2025년도 ●●공항 종합감사 현지조치 통보서

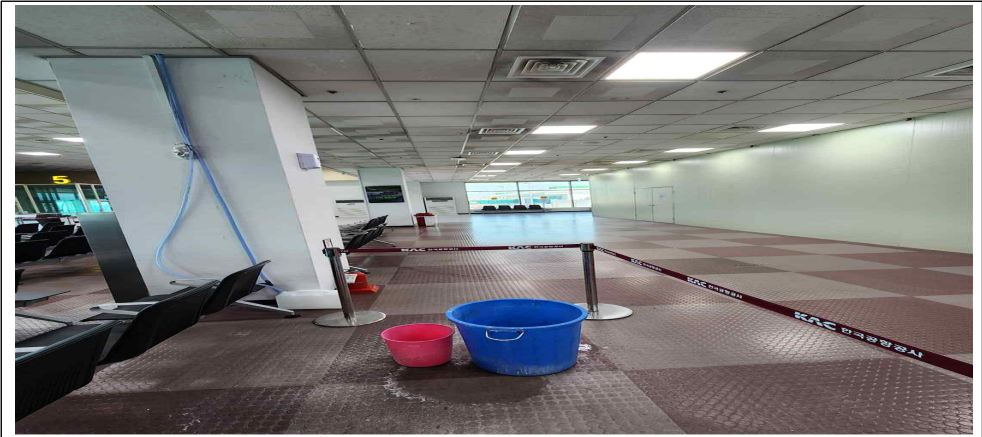
연번	내 용	비 고
3	□ 시설물 관리에 관한 사항 ○ 여객터미널 1층 일반대합실 내 벽체 및 시트지가 훼손된 상태로 방치되고 있어 미관을 저해하고 있음  ○ 조치할 사항 : 훼손된 벽체 및 시트지 보수 등을 통하여 미관 저해 등 여객불편이 발생하지 않도록 조치하여 주시기 바랍니다.	시설
4	□ 부외예비품 관리에 관한 사항 ○ 「물품관리지침」에 따르면 ‘부외예비품’이란 장비 취득 시 함께 취득한 부품 등으로서 저장품 성격을 갖는 물품으로 제16조(부외예비품) 제2항에 따라 부외예비품 취득 시 물품운용장 및 구매요구부서의 장은 부외예비품을 전산에 등재하여 관리하도록 되어 있음 ○ 그런데 ●●공항에서는 ‘여객터미널 증축 및 리모델링 정보통신공사’ 시 취득한 ‘전자시계(1대) 및 DID(86인치 3대, 55인치 1대)’를 전산에 등재하지 않고 보관하고 있음. ○ 조치할 사항 : 장비 취득 시 함께 취득한 저장품 성격의 물품(부외예비품)을 전산에 등재하여 물품관리에 만전을 기하여 주시기 바랍니다.	물품
5	□ 전동휠체어 급속충전기 관리에 관한 사항 ○ ●●공항 국제선 1층 일반대합실 내 전동휠체어/급속충전기 케이블 및 충전 단자가 훼손되어 충전이 불가능한 상태로 관리되고 있음  ○ 조치할 사항 : 장애인 주차구역 식별 개선을 위한 환경개선 실시를 통해 여객 불편사항이 발생하지 않도록 조치하여 주시기 바랍니다.	운영

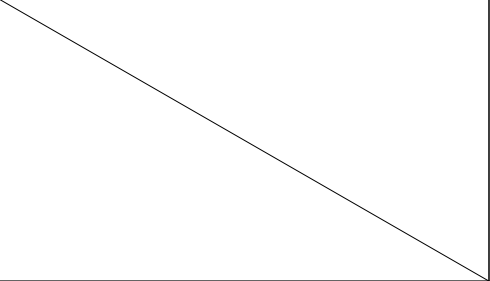
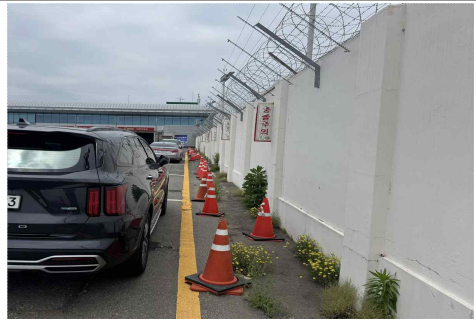
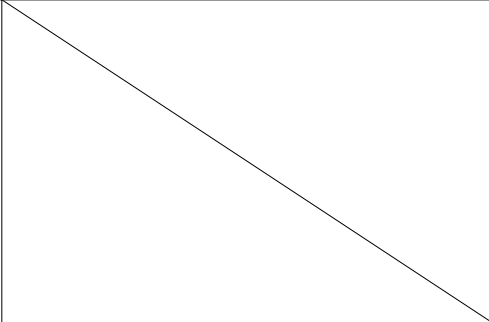
연번	내 용	비 고
6	□ 시설물 안내표지판 관리에 관한 사항 ●●공항 서편 직원주차장 화단 및 외벽울타리 인근 설치된 시설물에 대한 안내를 위해 해당 구역에 표지판을 설치하여 관리하고 있음. - 그러나 일부 표지판이 변색·훼손되어 식별이 어려움. (생 략)    ○ 조치할 사항 : 서편 직원주차장 및 외곽울타리에 설치된 시설물 표지판을 재정비하시기 바랍니다.	운영
7	□ 불필요 부착물 제거에 관한 사항 국제선 1,2층 일반대합실 벽면에 불필요한 안내물이 부착되어 있어 미관을 저해한 채로 방치되고 있음    ○ 조치할 사항 : 불필요한 부착물을 제거하여 미관을 개선하여 주시기 바랍니다.	운영
